„Rekonstrukce výpravní budovy v žst. Teplice v Čechách“

Vysvětlení zadávací dokumentace - Dodatek č. 12

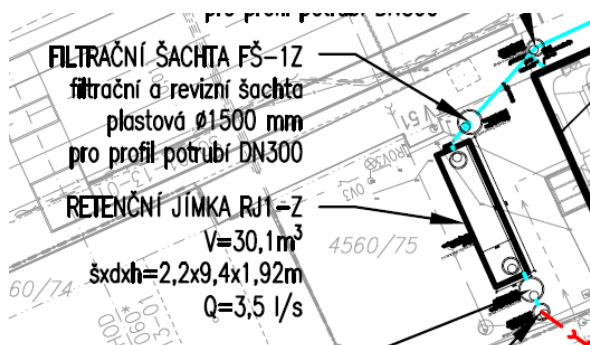
Kontrolou soupisu prací bylo zjištěno, že v položkách „Stoky kompletní v otevřeném výkopu ze železobetonu...” jsou uvedeny prefabrikované výrobky revizní šachty a filtrační šachty.

Žádáme zadavatele o provedení opravy položek „Stoky” na položky „Šachty” v rozsahu dodávek materiálů a montáží pro možnost jednoznačného ocenění. Zároveň žádáme o doplnění tabulek šachet, ze kterých budou zřejmé rozměry a počty jednotlivých dílů šachet.

Projekt byl v části „dešťová kanalizace” dopracován, soupis prací SO 16-01-01 byl upraven. Viz příloha.

Filtrační šachta FŠ – 1Z – plastová

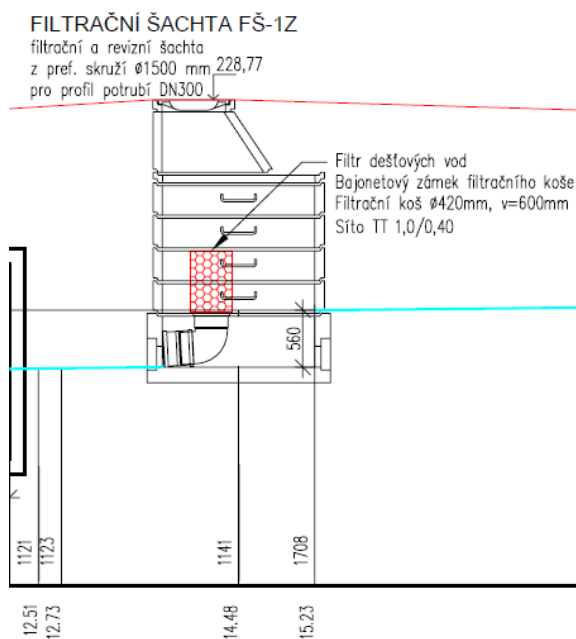
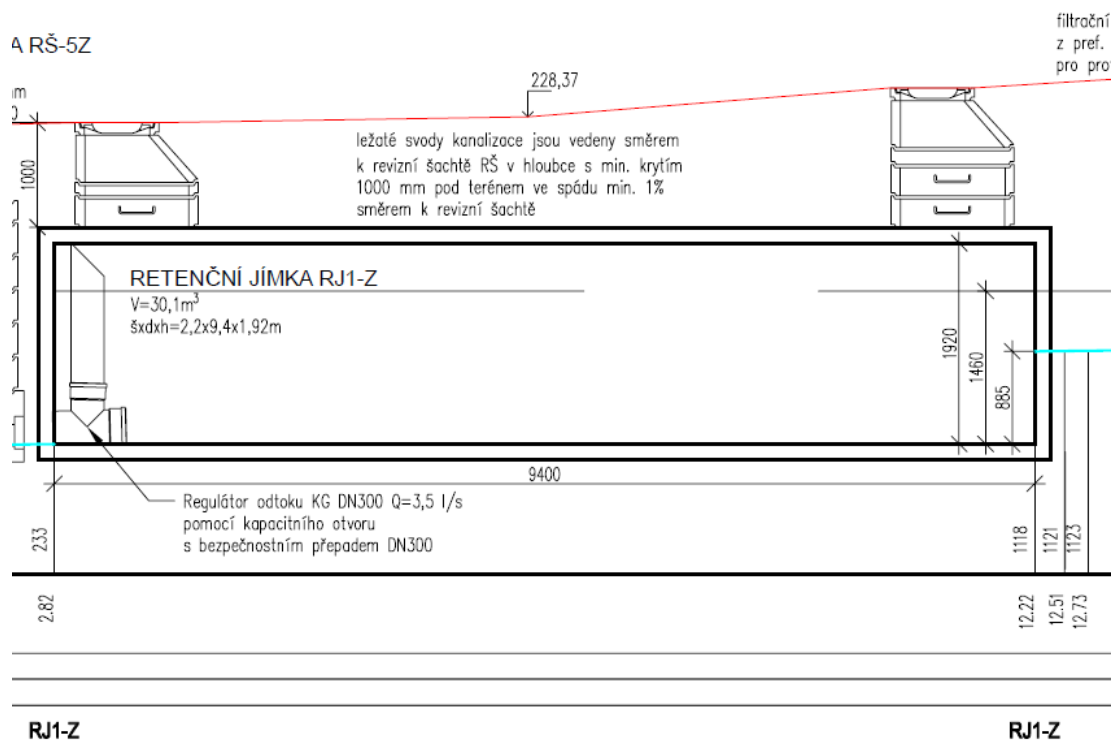
Oproti tomu je v části SO_011601_1.05_REZ-Z uvedeno:

Filtrační šachta FŠ – 1Z – z prefa skruží.

Žádáme zadavatele o jasné stanovení provedení Filtrační šachty FŠ – 1Z.

Filtrační šachta FŠ – 1Z bude ze železobetonových prefabrikátů. Projekt byl takto upraven a je v příloze.

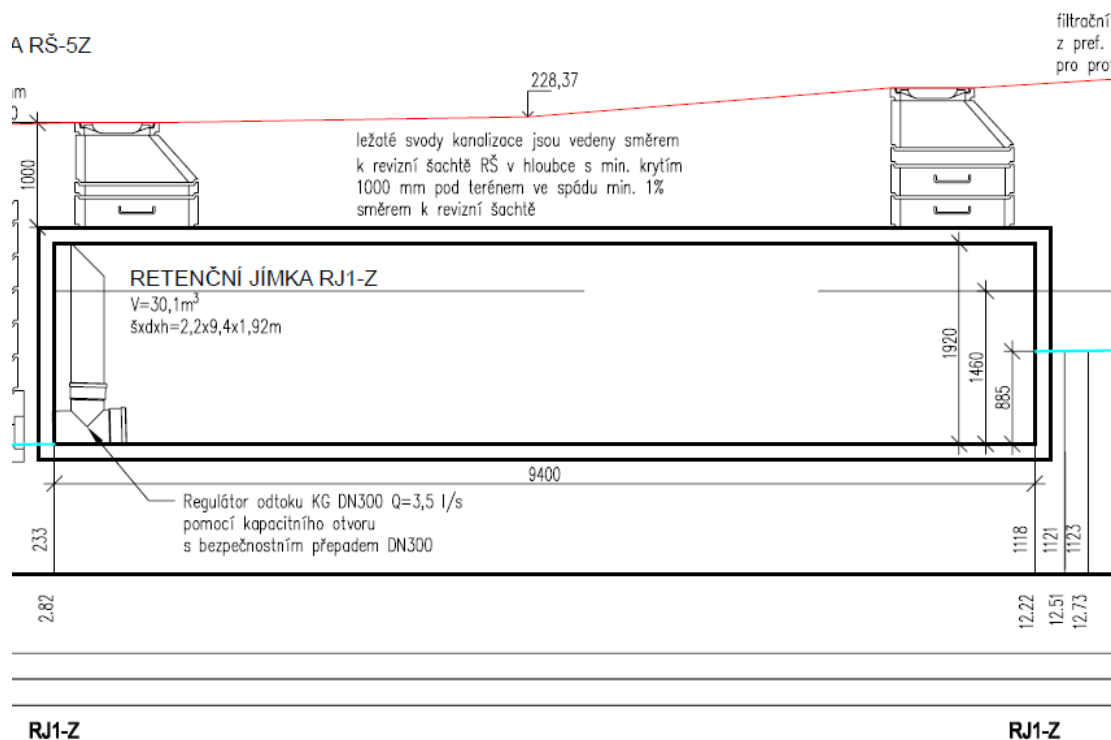
Revizní šachty na revizní jímce RJ1-Z nejsou uvedeny v soupisu prací.

Žádáme zadavatele o doplnění položek dodávek a montáží pro možnost ocenění. Zároveň žádáme o doplnění tabulek šachet, ze kterých budou zřejmé rozměry a počty jednotlivých dílů šachet.

Byla doplněna tabulka šachet. Soupis prací SO 01-16-01 byl doplněn.

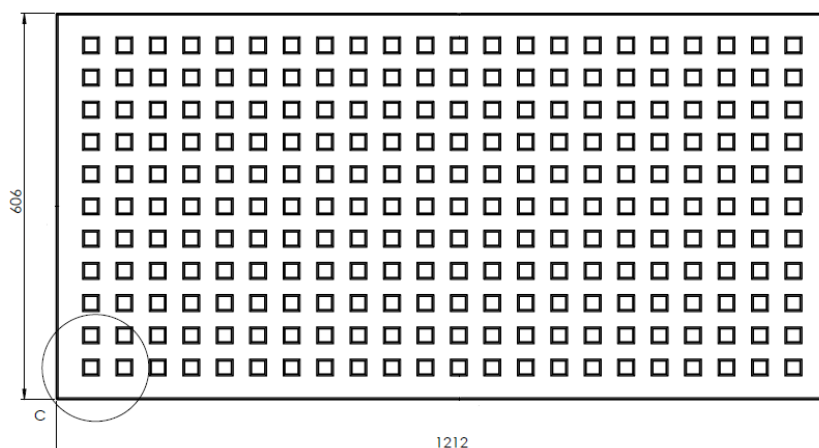
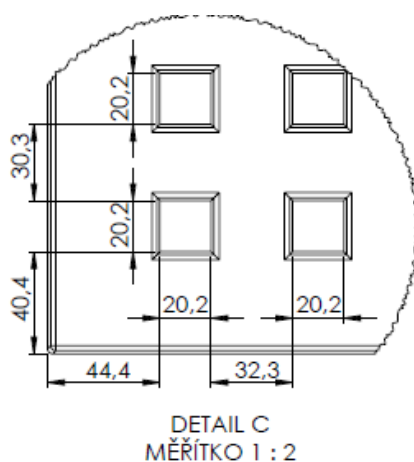
Vysvětlení ZD č.8 dotaz č. 81 ze dne 01.10.2021 obsahuje vzor dekorativního vyřezávání litinových roštů:

Pruty š. 10 mm s velikostí oka 15mm.

Oslovený výrobce litinových prvků upozorňuje, že litinový rošt dle tohoto návrhu je problematicky proveditelný a výroba může být nákladná vzhledem k množství vzniklých vadných výrobků.

Výrobce navrhuje jiné řešení:

Žádáme zadavatele o zvážení této možnosti vyřezávání litinových roštů.
